I Результаты обследования:
1. Территории, прилегающей к зданию (участка)

МДОУ ИРМО «Смоленский детский сад» Иркутский район, с. Смоленщина, ул. Матросова, д. 1 А.

2. Вход в здание

К Акту обследования ОСИ к паспорту доступности ОСИ № б/н от 11 июля 2024г.

Фото 3.5

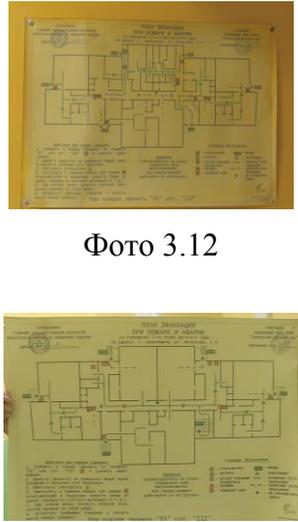
Краевые ступени марша не выделены контрастным цветом.

Рекомендуем выделить цветом (или фактурой) краевые ступени лестницы (проступи) путем нанесения одной или несколько полос, контрастных с поверхностью ступеней, (например, желтого цвета), имеющих общую ширину в пределах 0,08-0,1 м. Расстояние между контрастной полосой и краем проступи - от 0,03 до 0,04 м. (п.5.1.12 СП 59.13330.2020).
